**AVVISO PUBBLICO DI INFORMAZIONE
ai sensi dell'art. 26, c. 5, l.r. 15/2015**

OGGETTO : L.R.15/2015 art. 26, c. 5 e 6. Adozione variante PdB Ambito 7 - Dianese, relativa all'aggiornamento fasce di inondabilità in loc. Pairola nel comune di San Bartolomeo al Mare ai fini indizione della fase di pubblicità partecipativa.

PARERE N. 20/2016

Variante di aggiornamento delle fasce di inondabilità in loc. Pairola in comune di San Bartolomeo al Mare e ripermimetrazione preventiva delle fasce a seguito degli interventi di sistemazione idraulica e relativo parere di compatibilità sul progetto definitivo.

Piano vigente

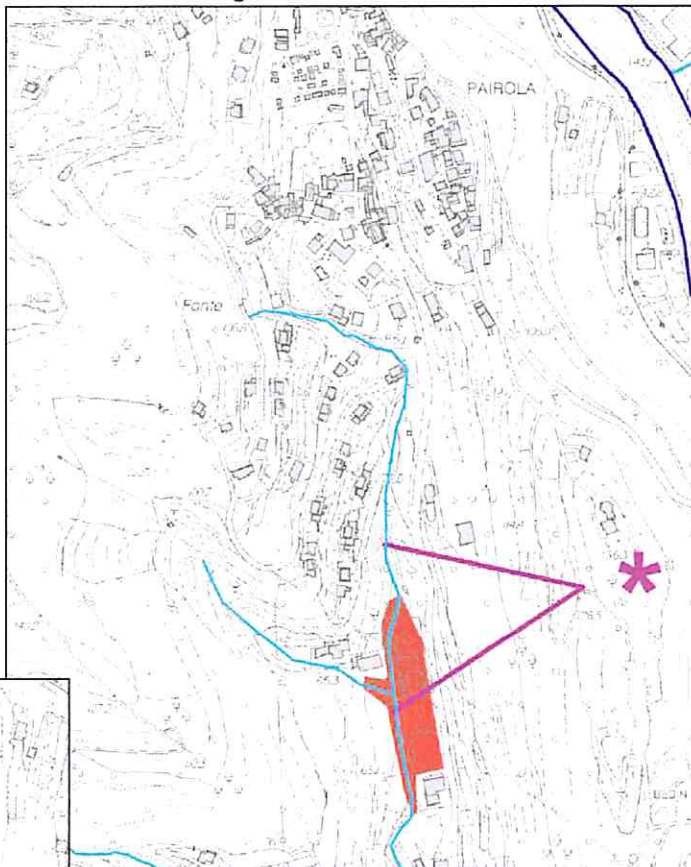
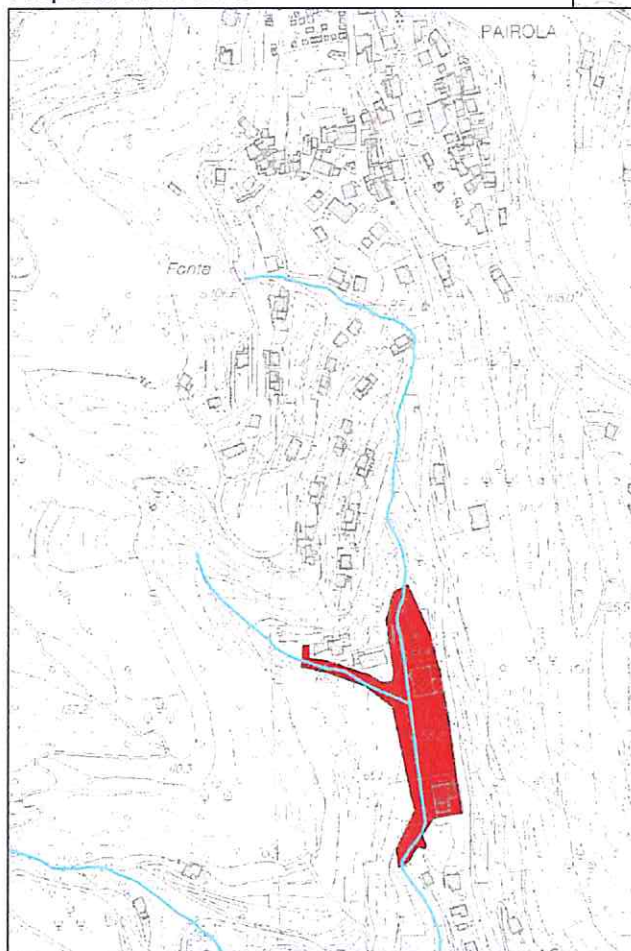
Per quanto riguarda la mappatura delle fasce allo stato attuale, sulla base dell'indicazione fornita dal Settore Difesa Suolo di Imperia, il Comitato ritiene necessario estendere la fascia A in modo da evitare edifici classificati a diversa pericolosità idraulica senza giustificazione e per adattare al meglio i limiti delle fasce alla base topografica.

- ai sensi dell'art. 26 c.5 della l.r. 15/2015, parere favorevole all'aggiornamento delle fasce di inondabilità allo stato attuale, come da proposta degli Uffici regionali e modificata su indicazione del Comitato Tecnico di Bacino;
- ai sensi dell'art. 21, c.1, lett.d) della l.r. 15/2015, parere favorevole agli interventi di eliminazione tombinatura esistente e costruzione di un canale a cielo aperto in loc. Pairola, come proposto dal Comune di San Bartolomeo al Mare;
- ai sensi dell'art. 26 c.5 della l.r. 15/2015, parere favorevole alla ripermetrazione preventiva a seguito degli interventi previsti, in loc. Pairola, con il mantenimento di un'area classificata in fascia A a valle della zona di intervento, a meno di un'estensione del progetto al fine di eliminare anche tale criticità idraulica residua.
